Wasserbauplan Beilage B.3.7		Oberingenieurkreis II Bau-, Verkehrs- und Energiedirektion des Kantons Bern Tiefbauamt	
Gemeinde	Bern	Dossier-Datum	08.01.2021
Erfüllungspflichtige	Stadt Bern	Revidiert	
Gewässernummer	37	Projekt-Nr.	599 070
Gewässer	Aare		
Plan-Nr.	14.50521.33.006_1	Format	60 / 105
Datum	Rev. 22.05.2018	Gez. / Freigabe	IUB_aj / BII

Hochwasserschutz Aare Bern
Gebietsschutz Quartiere an der Aare
Projektänderungen Klosterlistutz und Altenberg

Querprofile 1:100
Blatt 7: KM 29.753, 29.837 und 29.892
Untertorbrücke - Langmauer / Altenberg

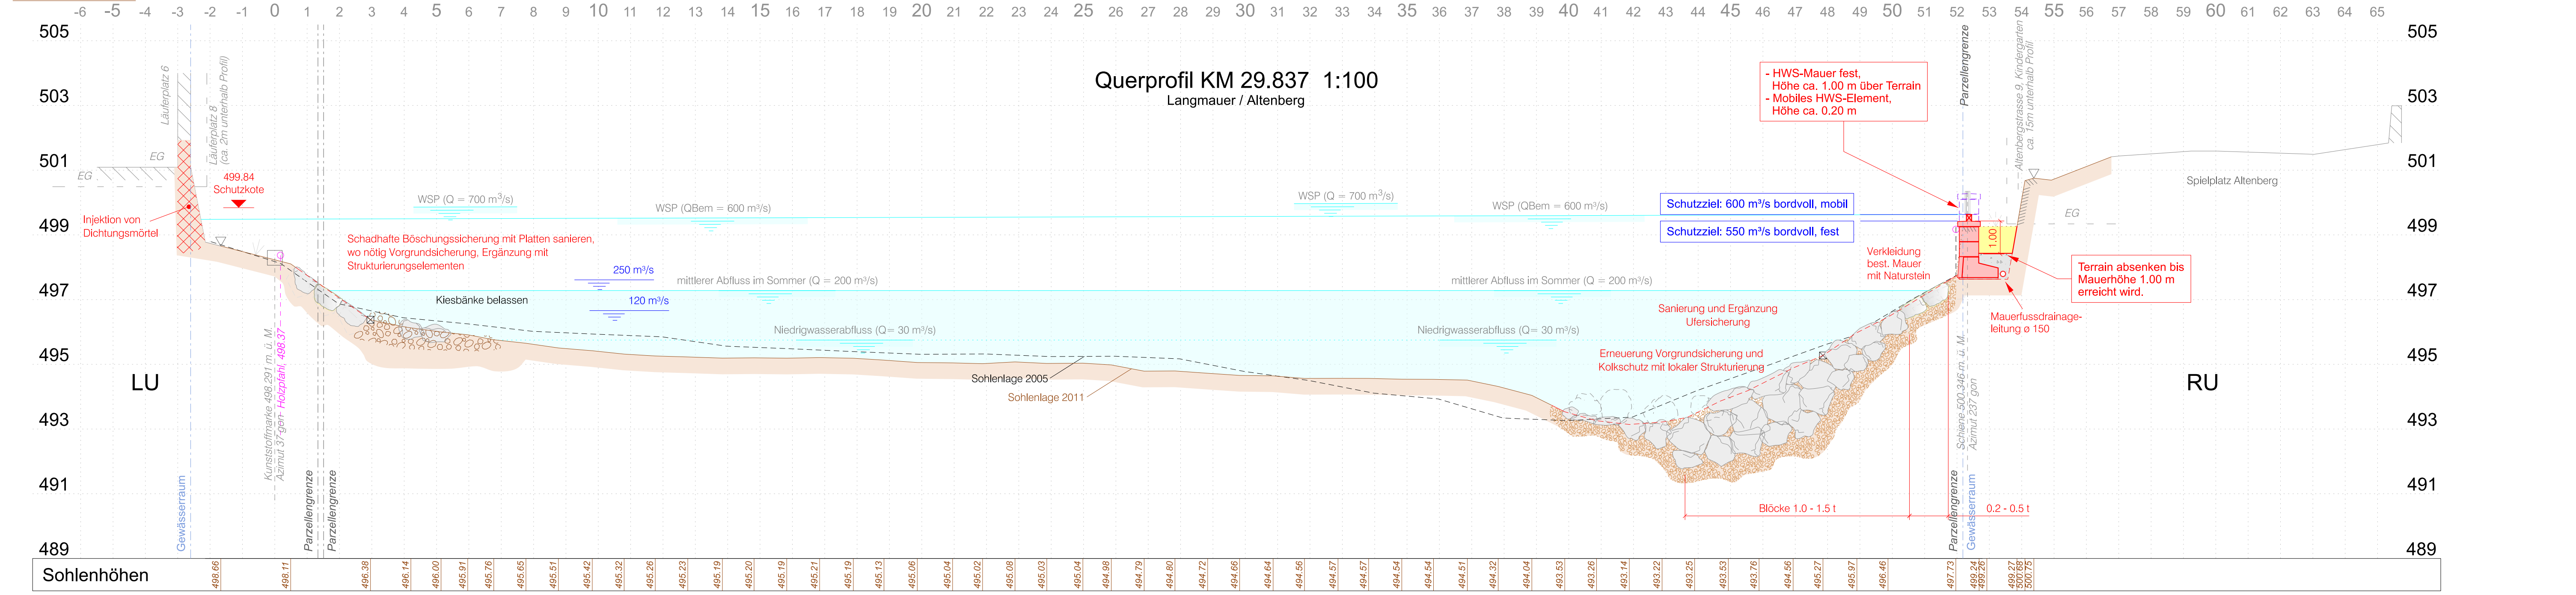
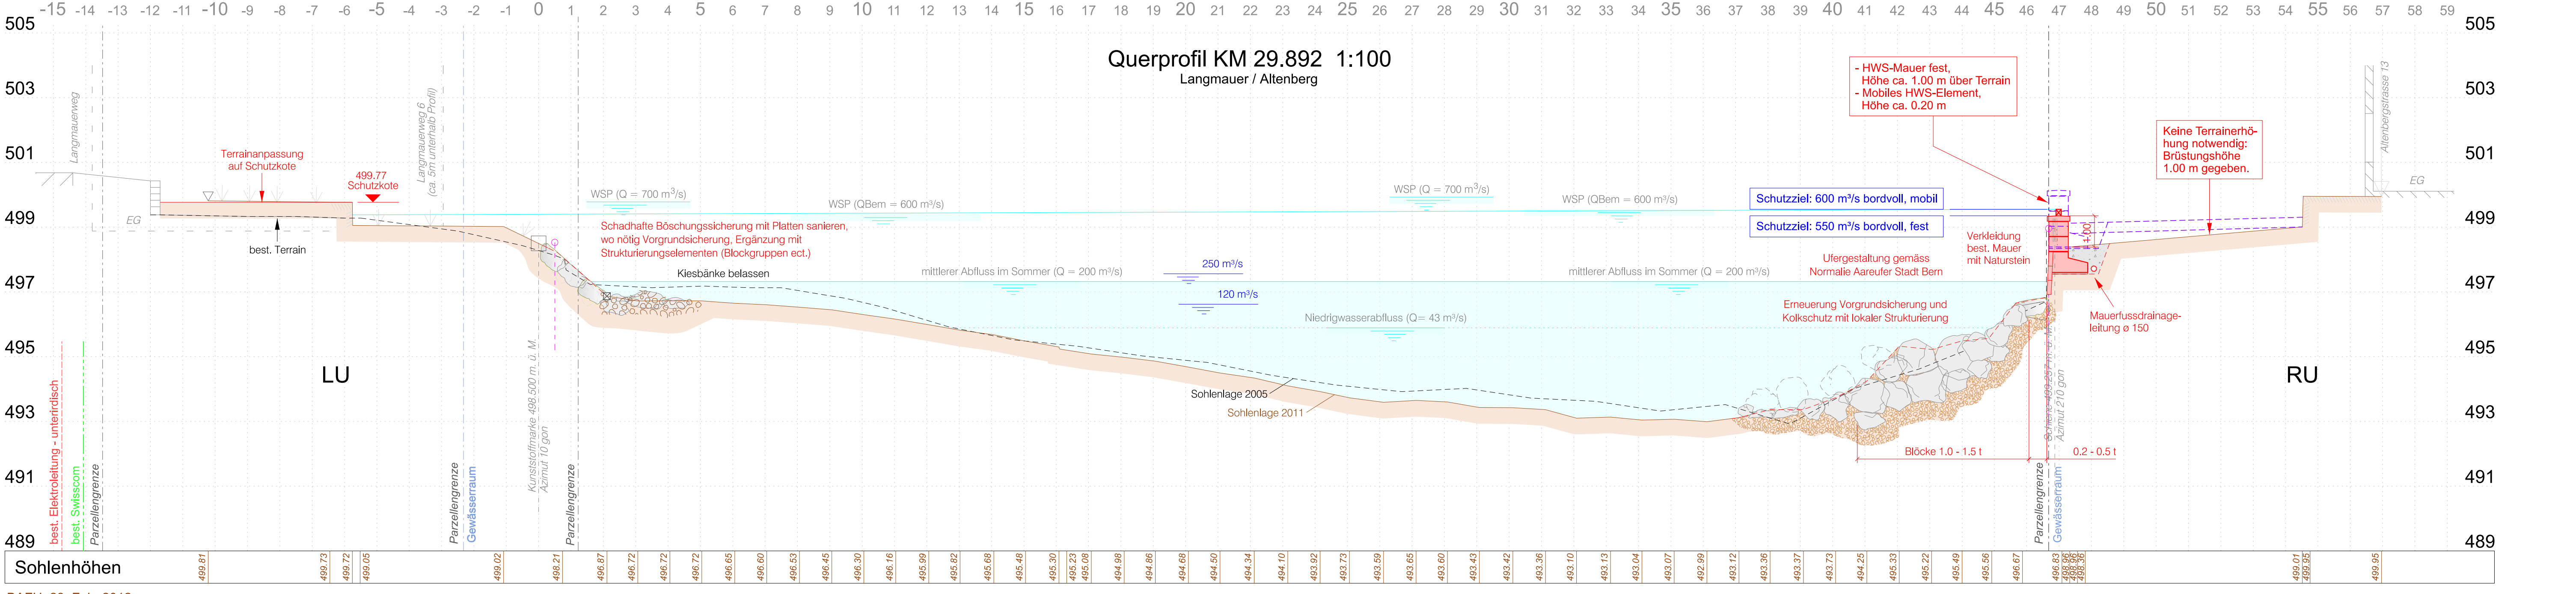
- QP 29.753: keine Projektanpassung gegenüber Auflage 2018
- QP 29.837: Projektanpassungen am rechten Ufer gegenüber Auflage 2018 (Reduktion Mauerhöhe)
